電源開発株式会社
大間原子力発電所

敷地西方沖断層に関する
個別検討事項について

平成16年6月
原子力発電安全審査課

図-2.2 敷地西方沖断層の代表的音波探査記録及び解析図

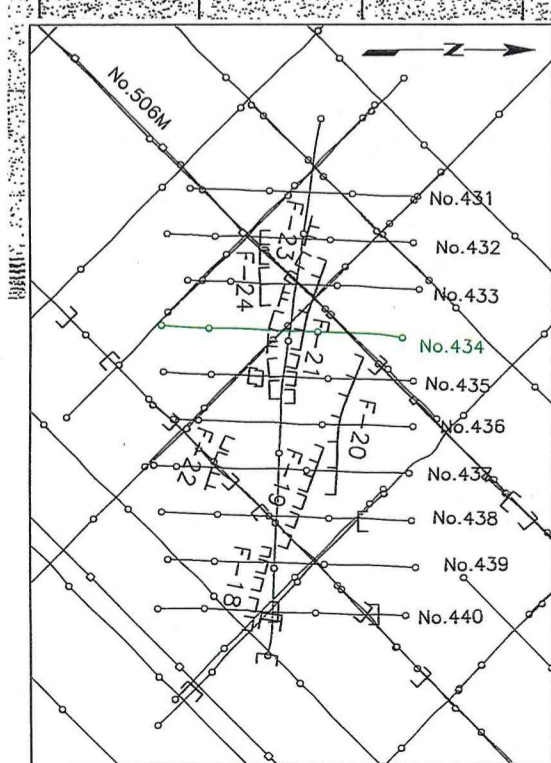
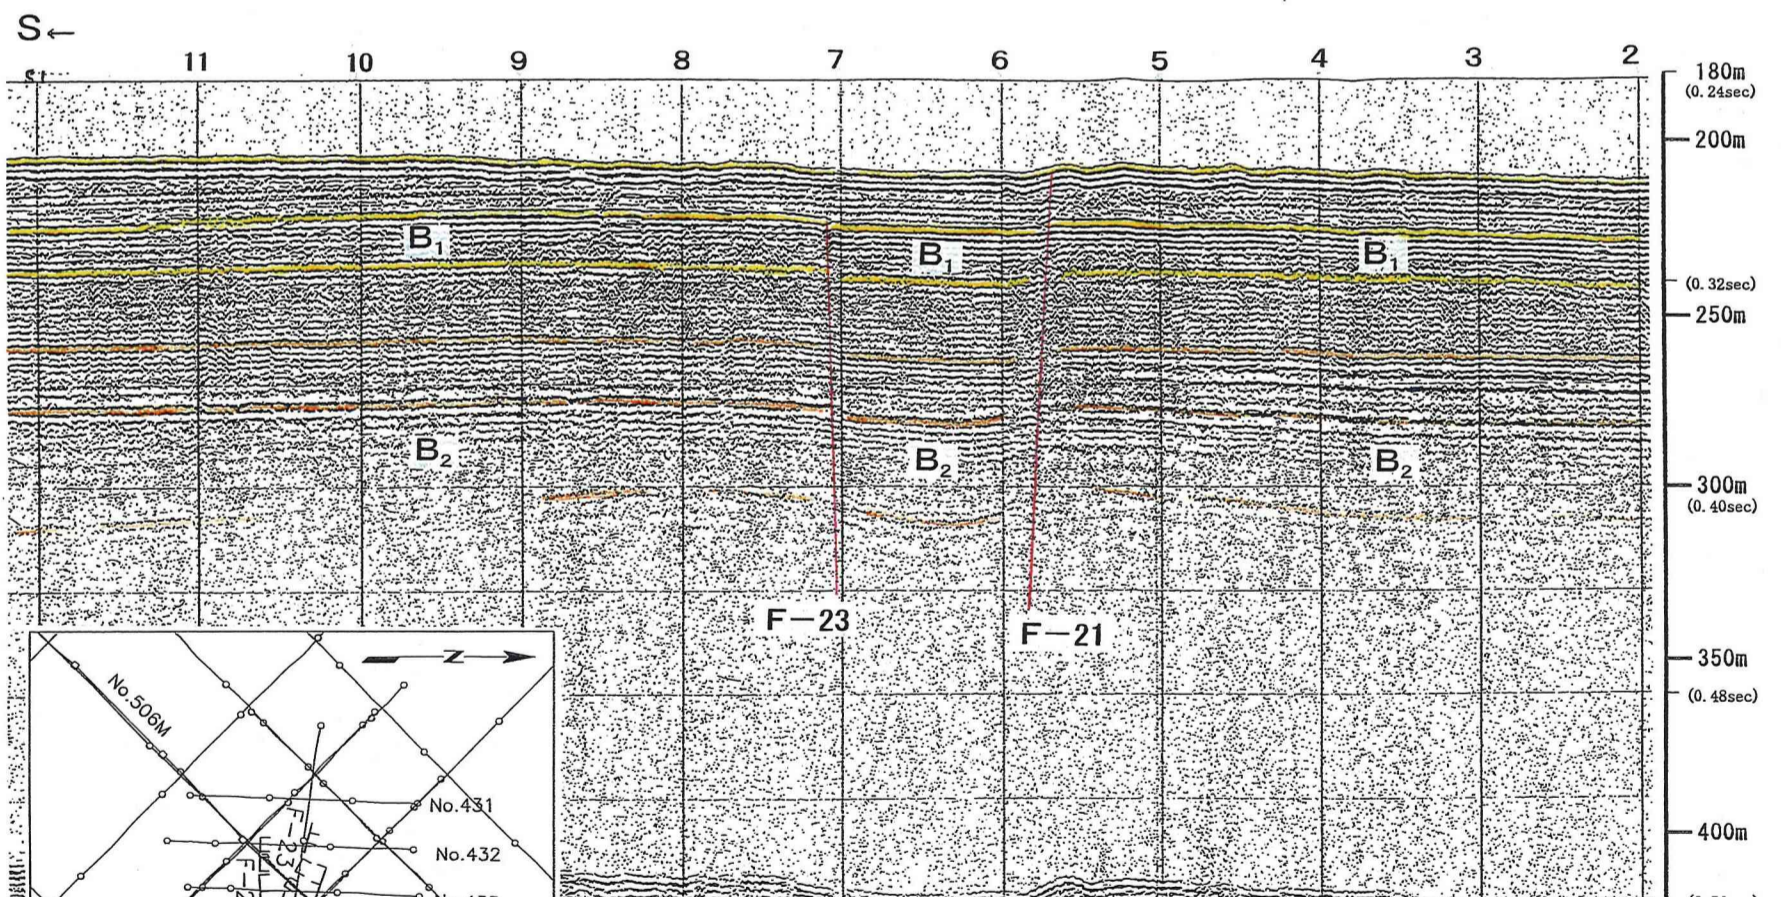
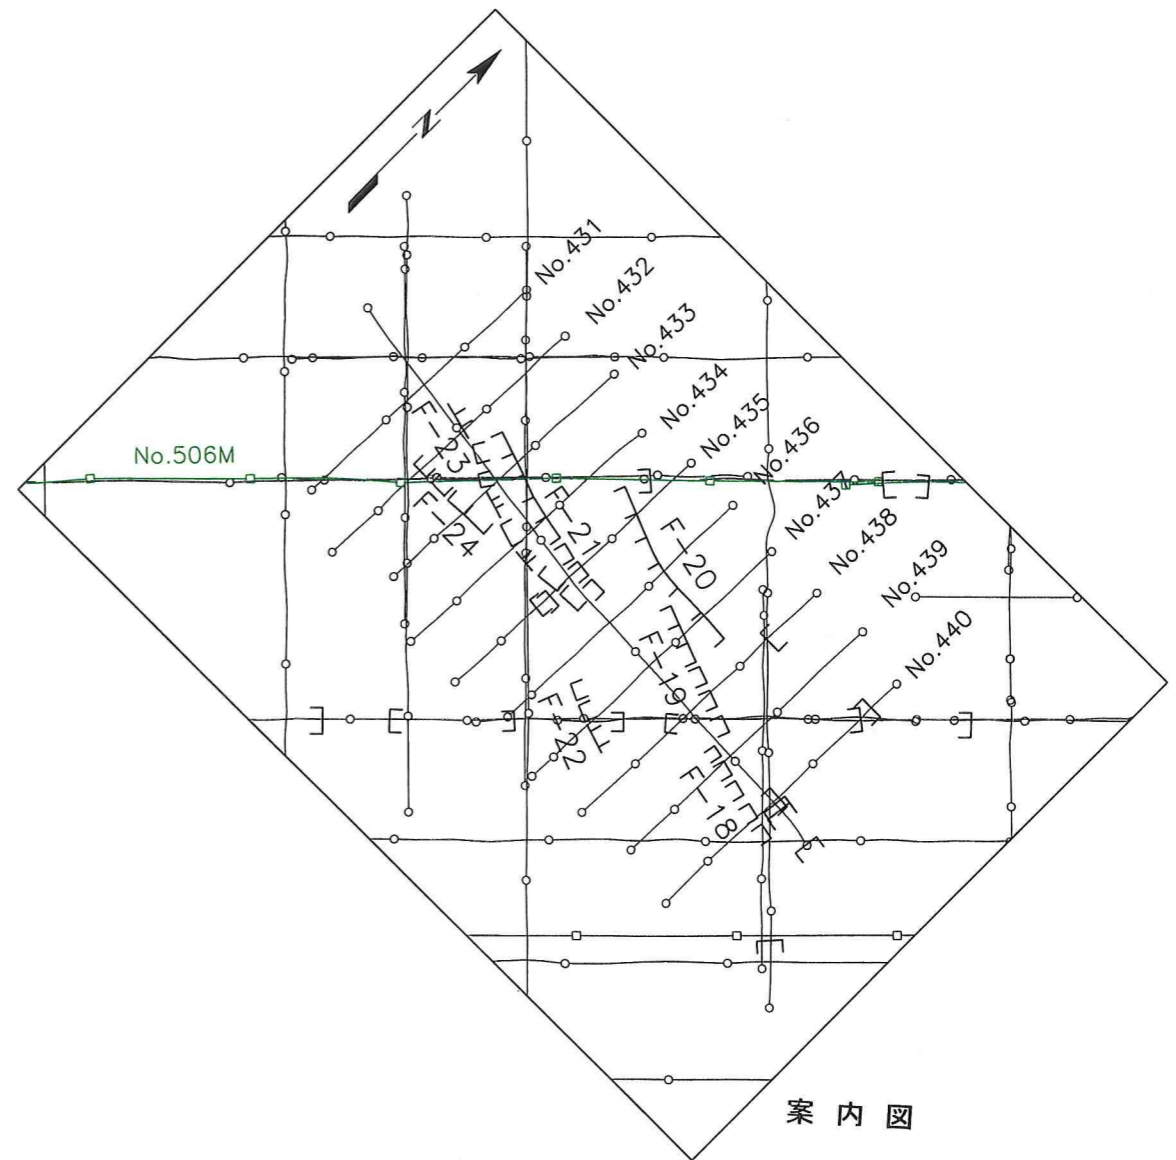
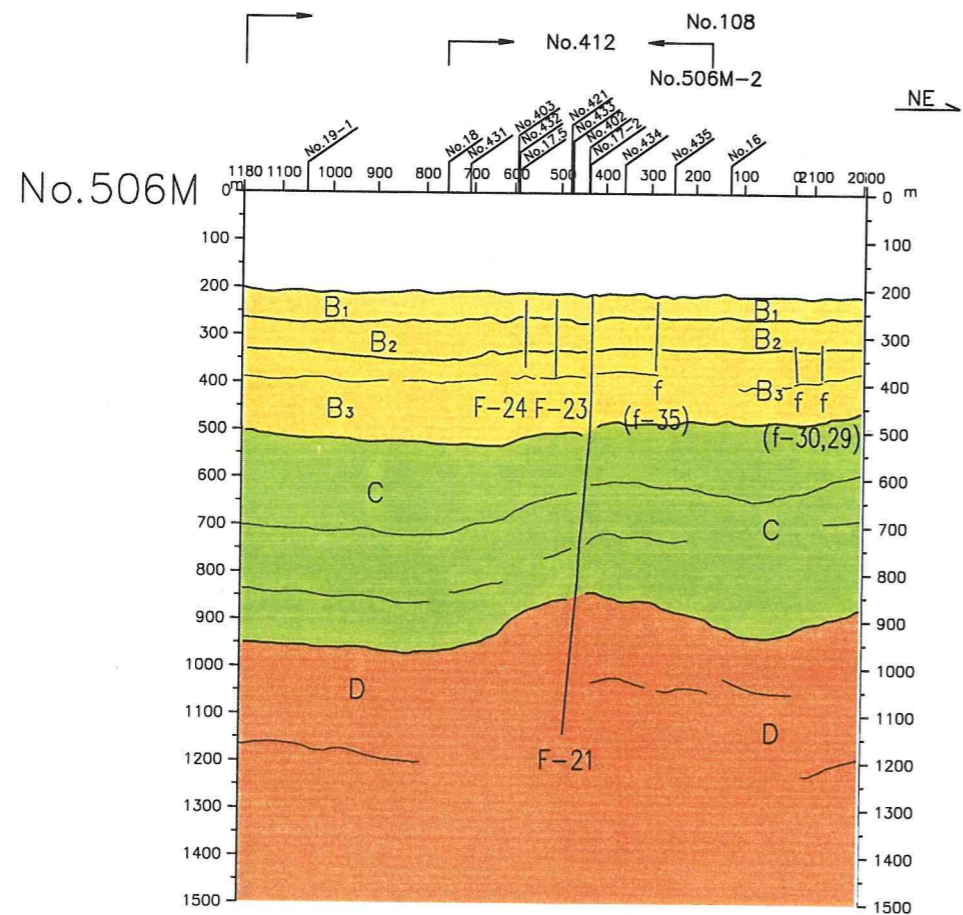
これらの断層はいずれも走向がほぼ同じWNW-ESE方向、長さが最大約1.6 km～約3.8 kmとしている(表-2.1)。断層の相対的な落下側は、北側に分布するF-18～F-21が南側落下、南側に分布するF-22～F-24が北側落下で、全体的に東西方向に延びる地溝状の構造を呈している(図-2.2)。変位・変形は一部でB₁層が露出する海底面まで達しており、断層直下の構造は、海底下約200m程度まではほぼ水平層からなるが、マルチチャンネル音波探査記録によれば海底下約700m付近にD層の局所的な高まりが認められるとしている(図-2.3)。

図-2.4 敷地西方沖断層付近の海底地形図

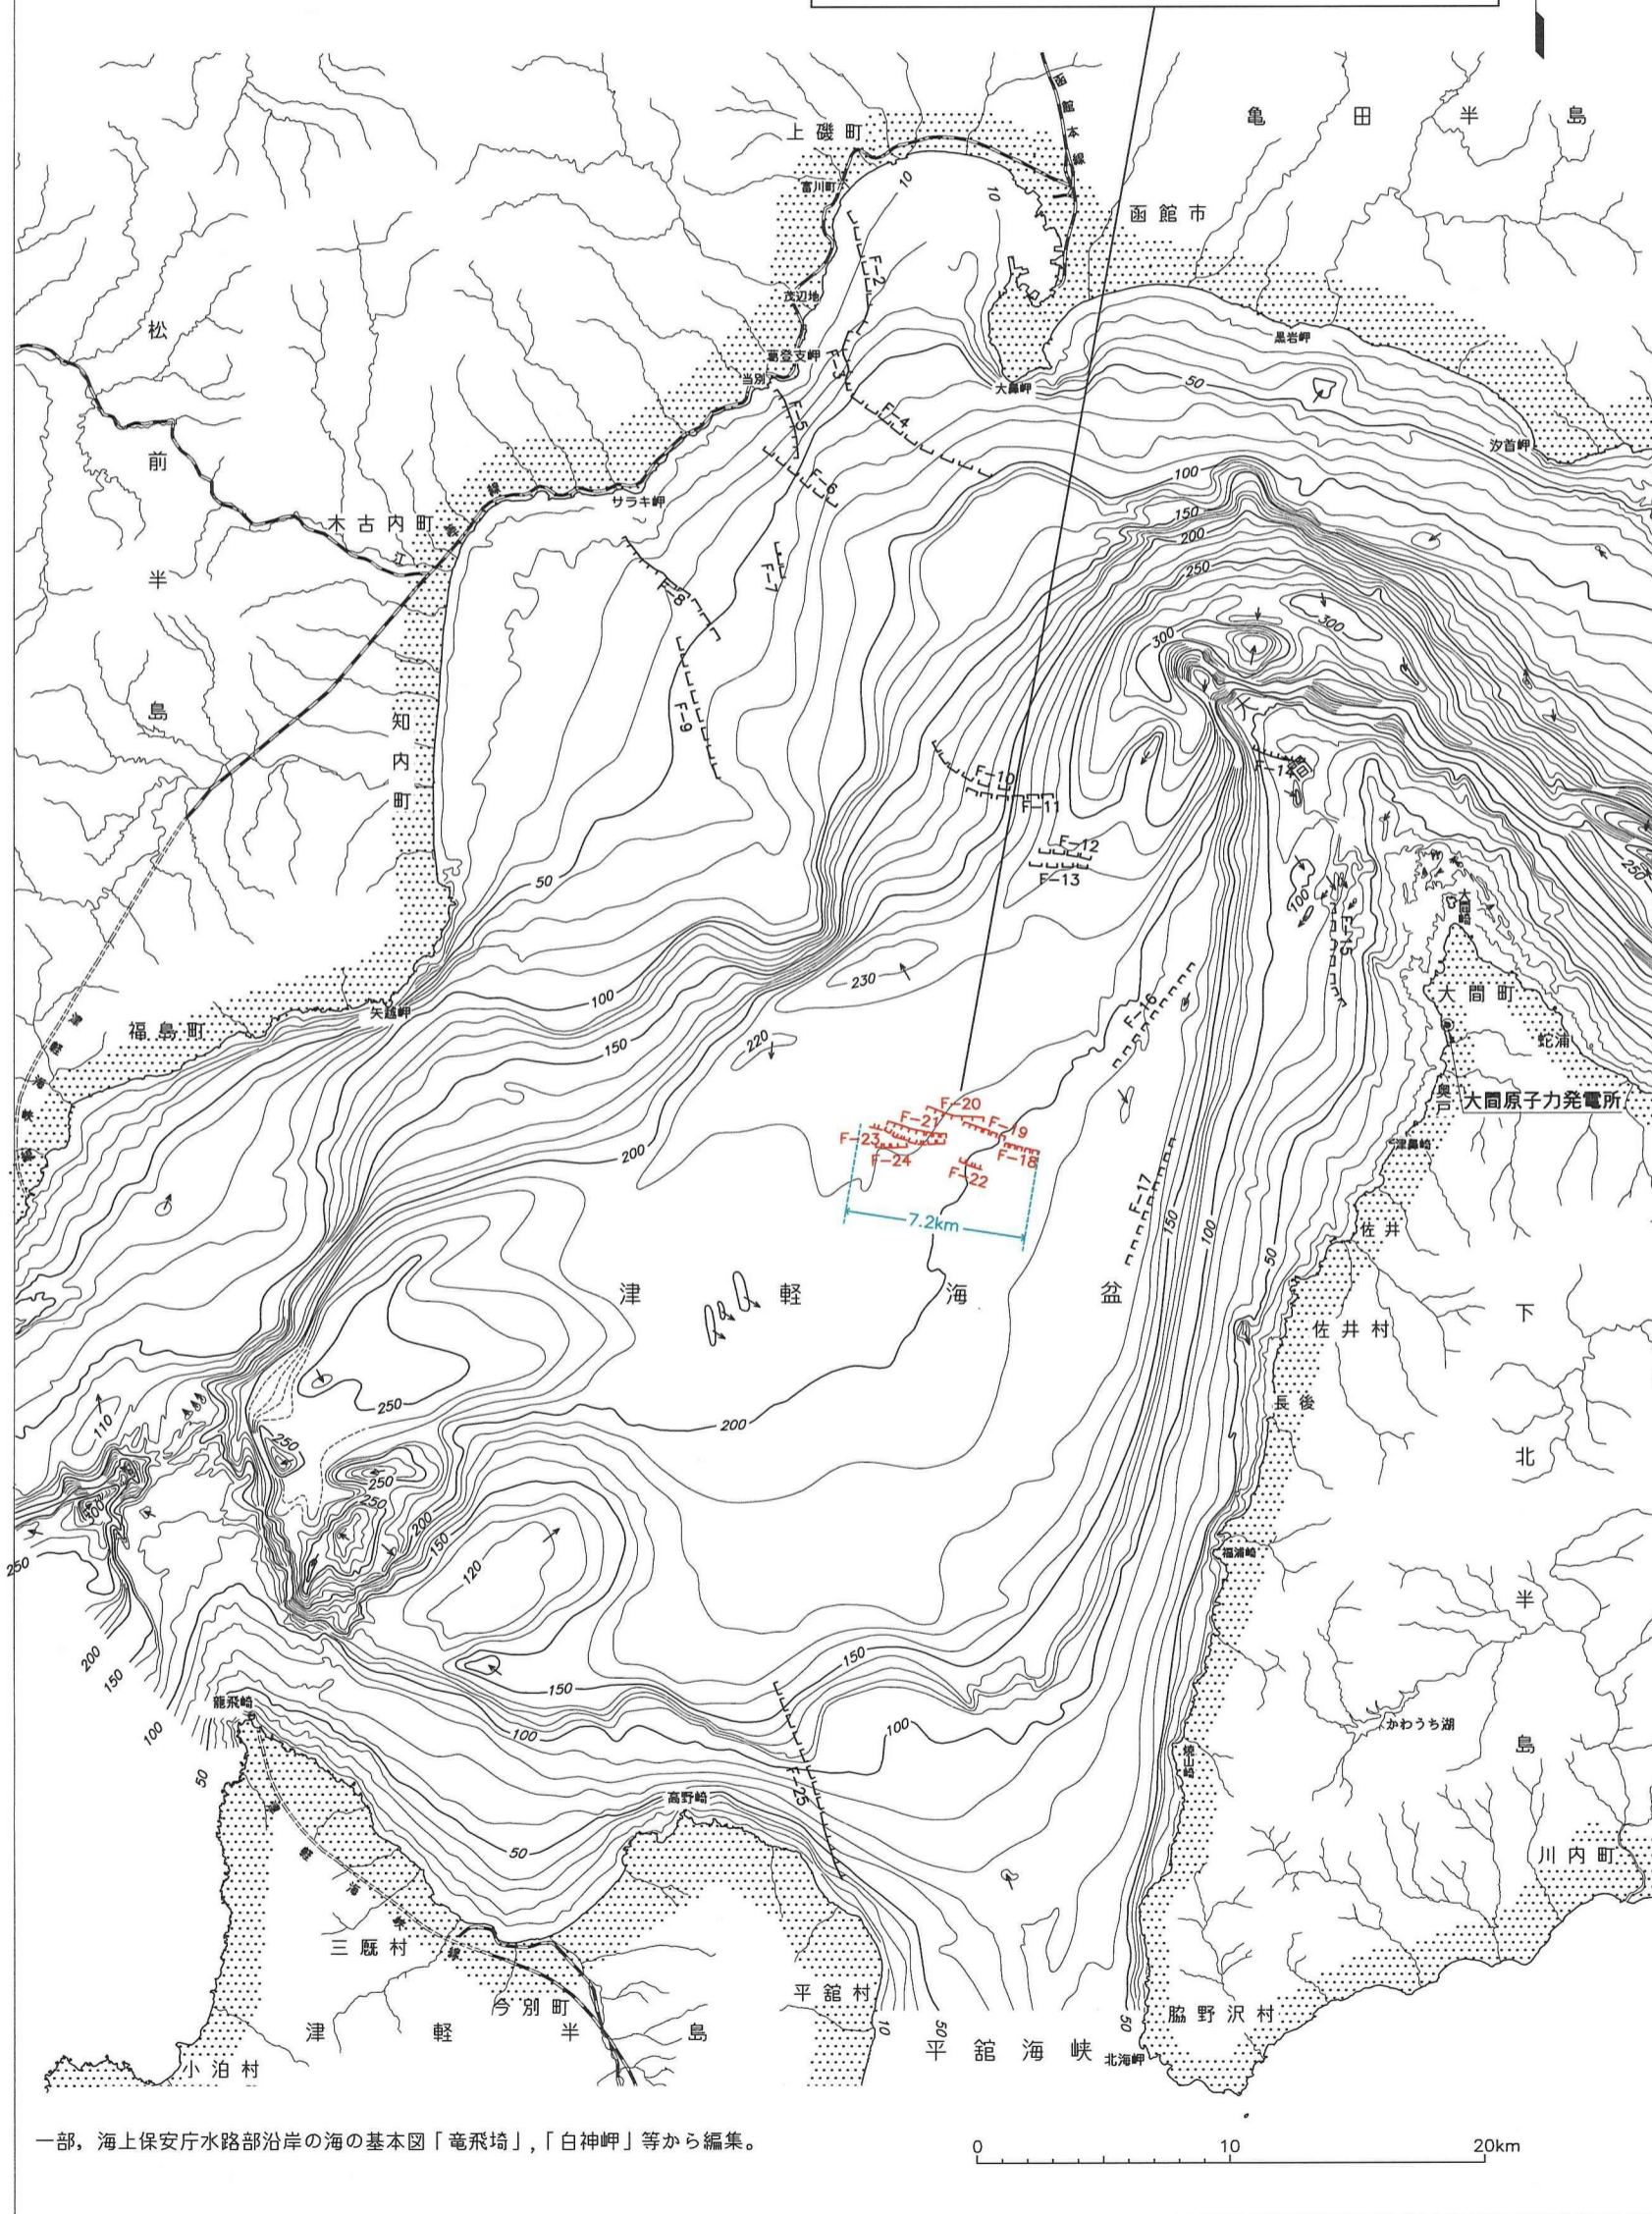
図-2.4に示すように、津軽海盆は極めて平坦で平滑な海底地形を呈しており、敷地西方沖断層は津軽海盆の中央からやや北東側に位置しているとしている。

敷地西方沖断層は、津軽海盆の盆底にあり、敷地西方約20kmを中心とし比較的狭い範囲に7条の断層が分布している。それらは、走向がほぼWNW-ESEであり、全体的にE-W方向に延びる地溝状の構造を呈している。
津軽海盆は極めて平坦で平滑な海底地形を呈しており、敷地西方沖断層は津軽海盆の中央からやや北東側に位置しているとしている。
